# Zee weringen

Verbetering gezette steenbekleding

Mosselbanken

005792 2001 PZDT-R-01207 ontw  
Ontwerpplan Mosselbanken

Figuur 4

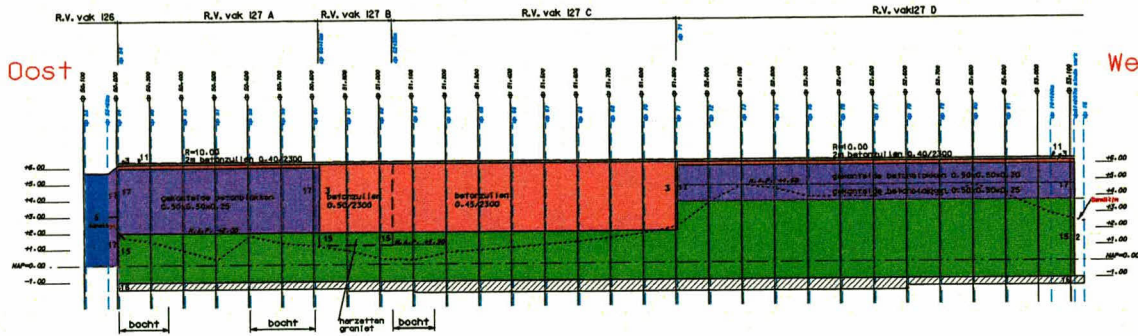
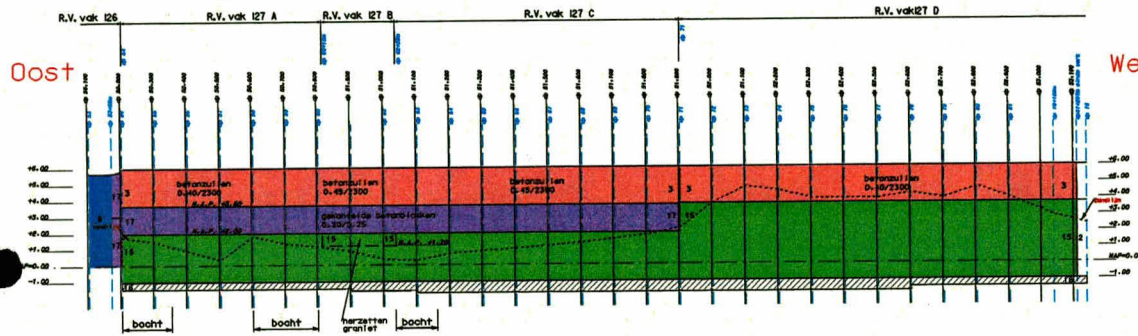
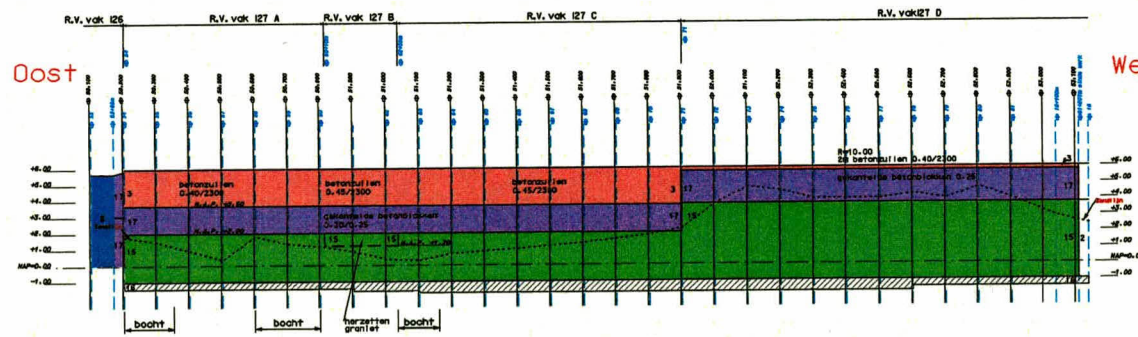
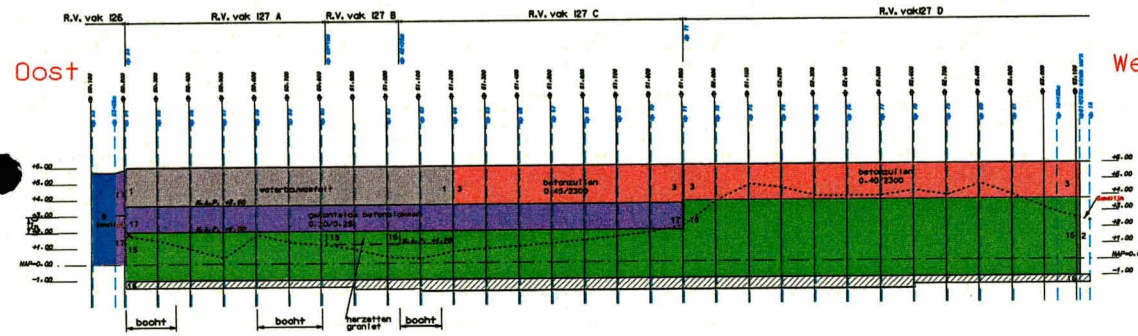
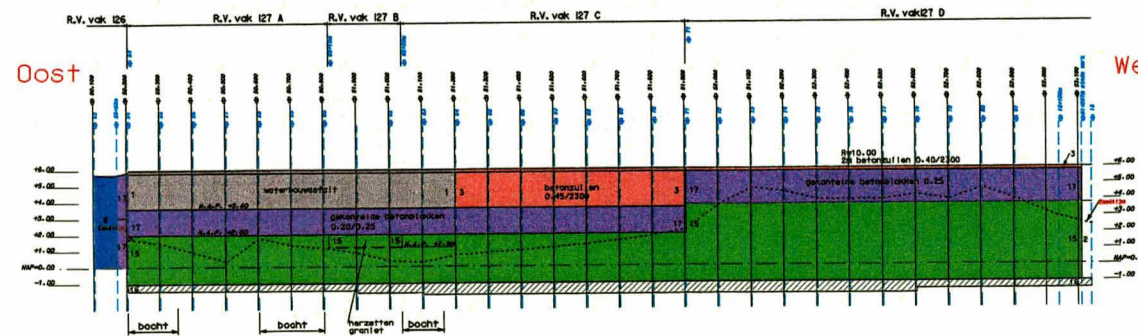
Blz. 11 Tabel 4.4 is aangepast "6" moet zijn "6,2" en bij Bovengrens gekantelde blokken bij 127d splitsen in 0,20 en 0,25; bij 0,25: "6 moet zijn 4,6"
